Ontwikkeling bedrijventerrein Holtum Noord III

Watertoets

Gemeente Sittard-Geleen

BIJLAGE 1 Pré-wateradvies van 25 augustus 2011

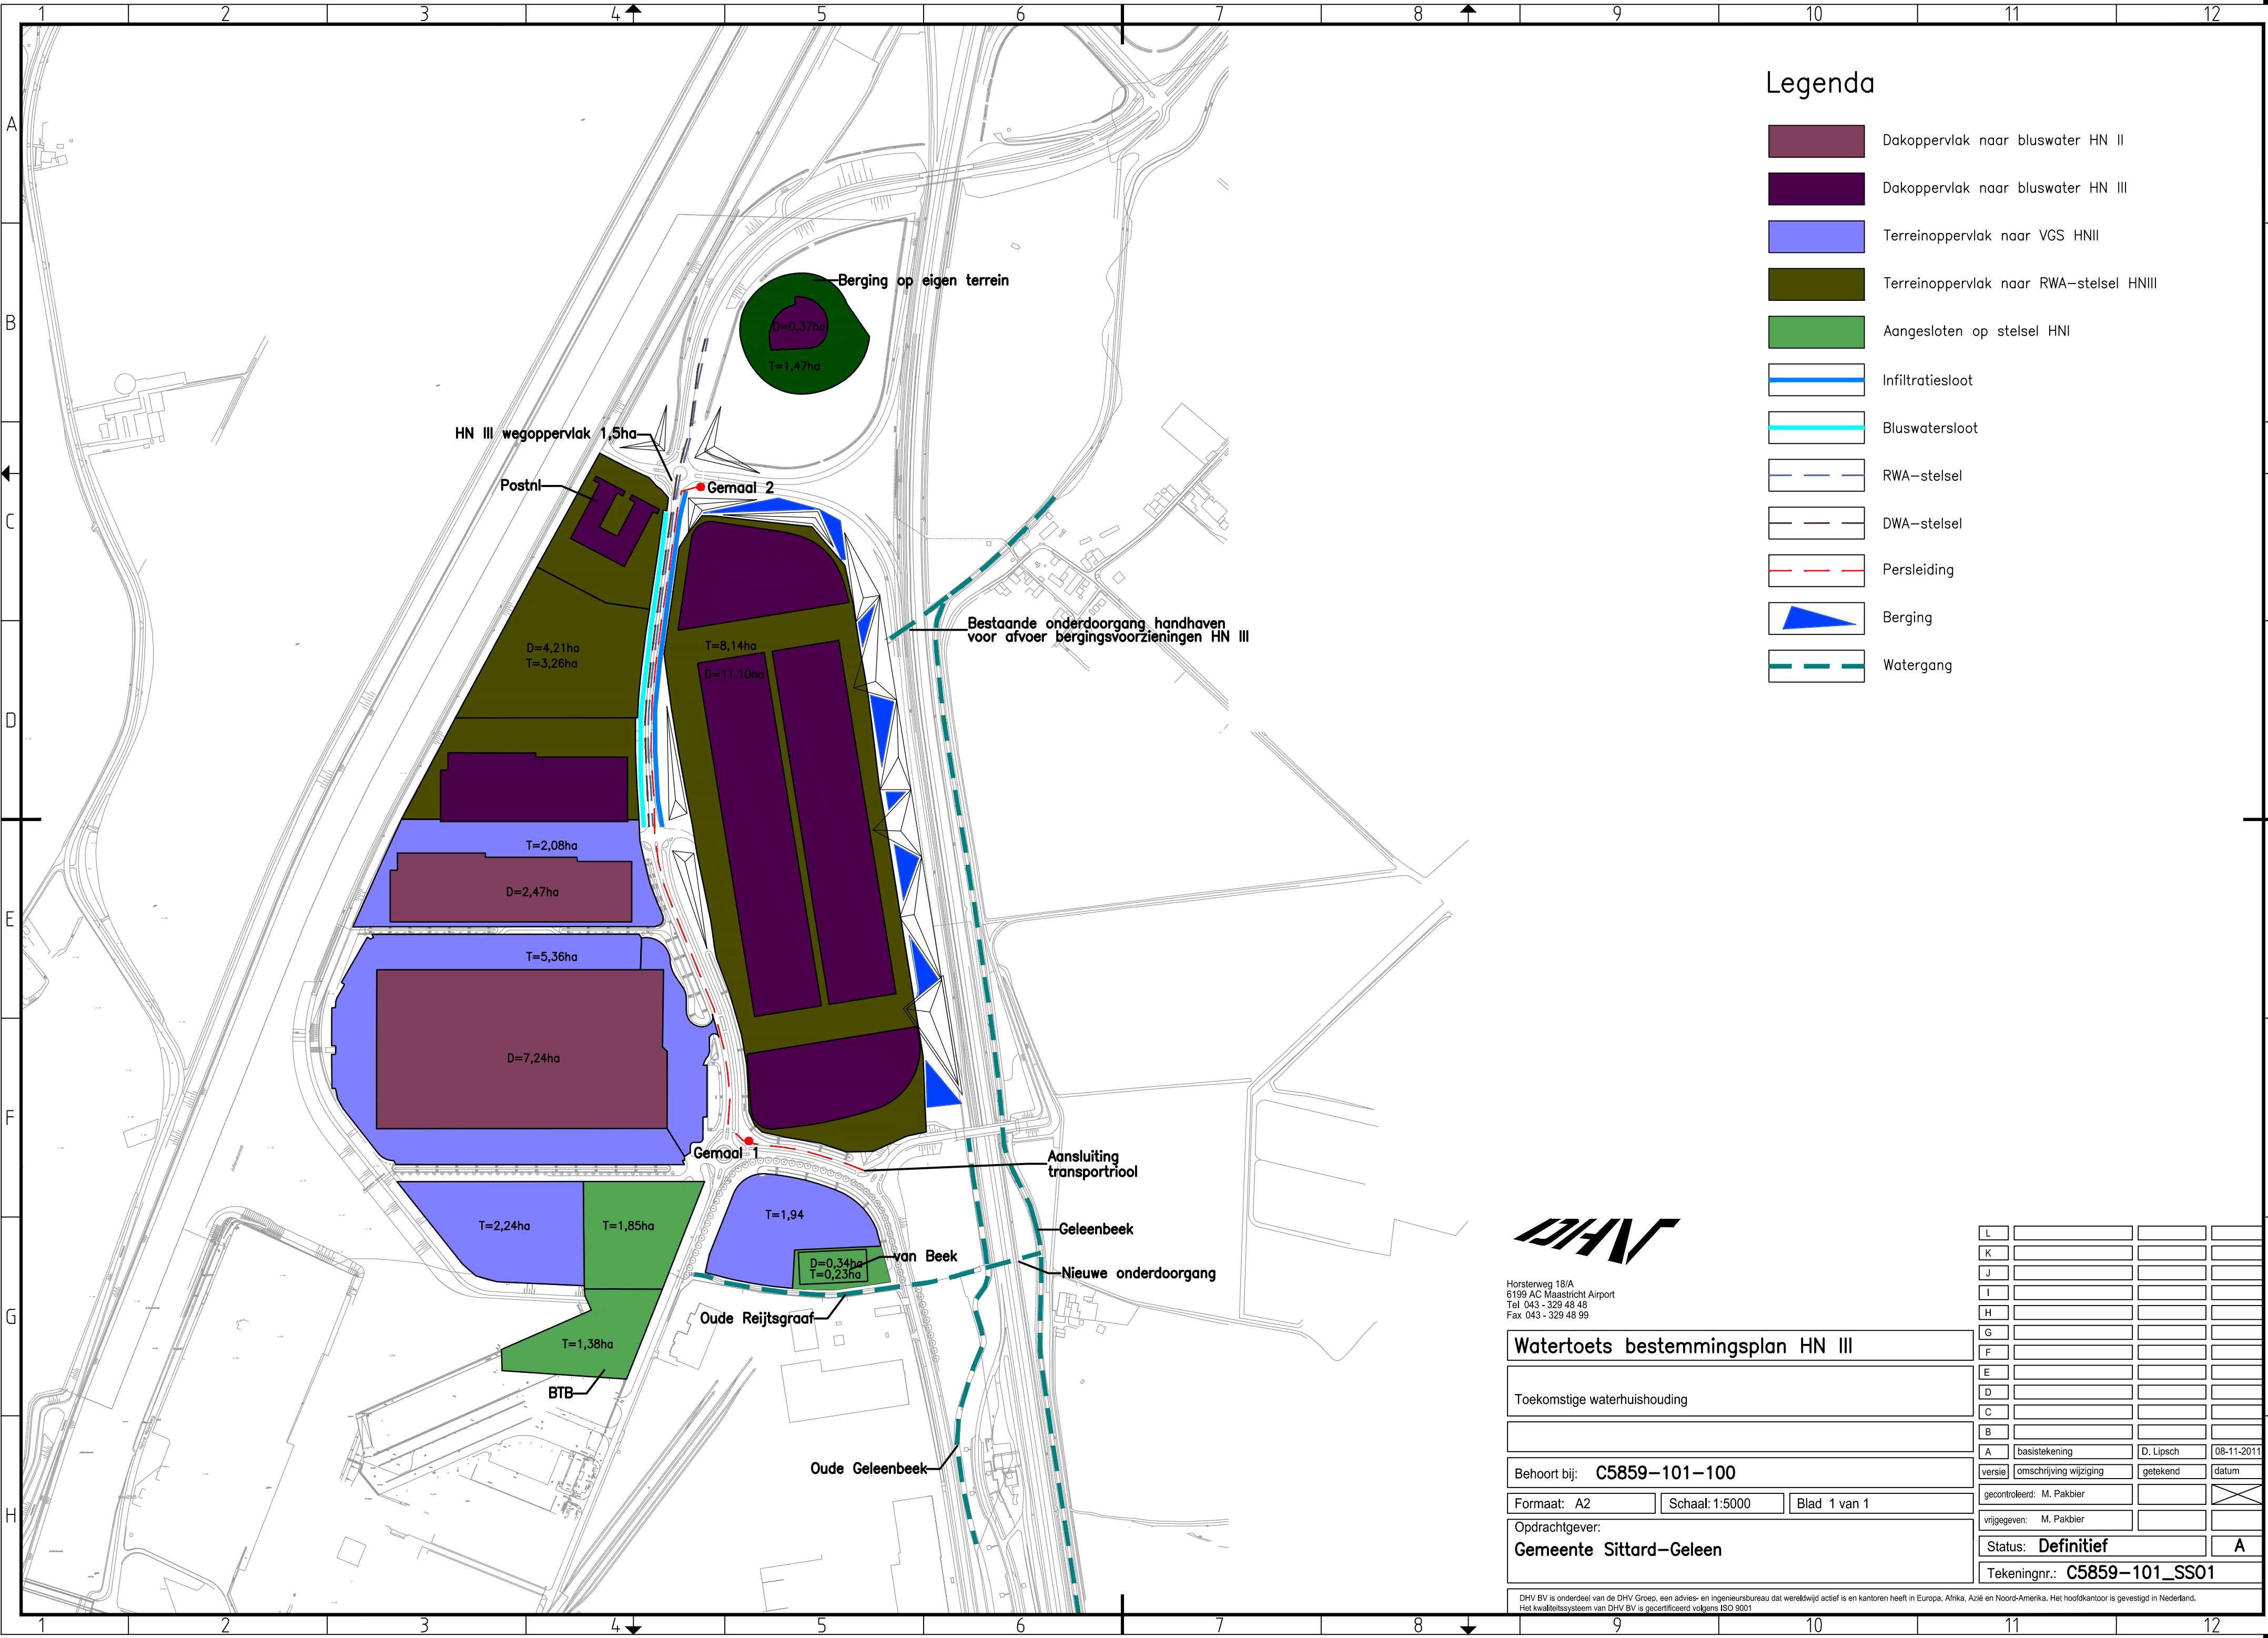
- In de overzichtstekening van het regenwatersysteem van Holtum Noord III is voor elk terreindeel middels kleuren aangegeven op welke wijze het afwatert. Een deel van het gebied is echter niet ingekleurd (oostzijde en noorden van plangebied); wij vragen u deze tekening aan te passen danwel te verduidelijken.
